改善箇所説明図

不具合の内容

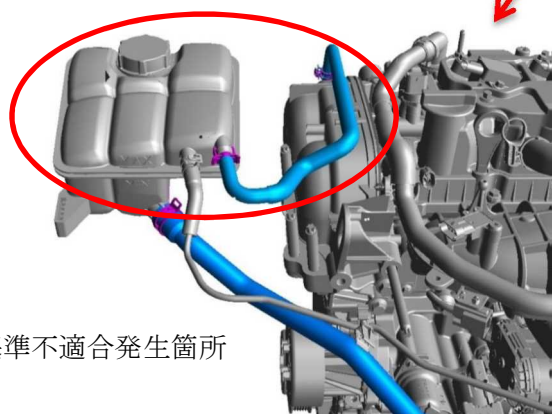
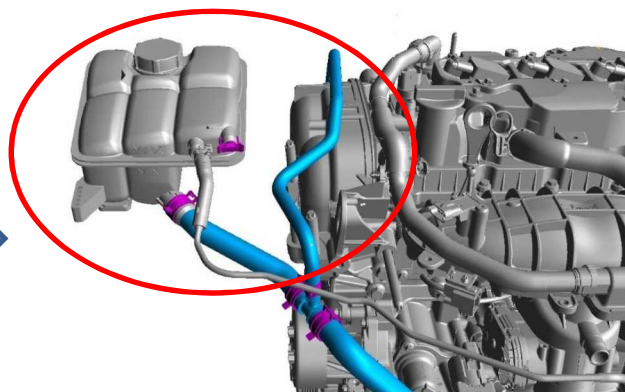
基準不適合発生箇所

冷却水リザーブタンク と
ターボチャージャー冷却水リターンホース

原動機の冷却装置において、ターボチャージャーの冷却水リターンホースの配管が不適切なため、高温の冷却水がリザーブタンクに直接戻り、リザーブタンクが熱影響により早期に劣化し、亀裂が生じることがある。そのため、亀裂部位から冷却水が漏れ、そのままの状態で使用を続けると、オーバーヒート警告灯が点灯し、エンジン出力が制限され、最悪の場合、車両火災に至るおそれがある。

改善後の配管

全車両、部品の準備に時間を要することから、まずダイレクトメール（第1信）を送付して注意喚起を行う。部品の準備が整い次第、再度ダイレクトメール（第2信）を送付し、リザーブタンクを新品に交換、ターボチャージャーの冷却水リターンホースおよび、クーラントホースを対策品に交換し、リターンホースの配管を変更する。
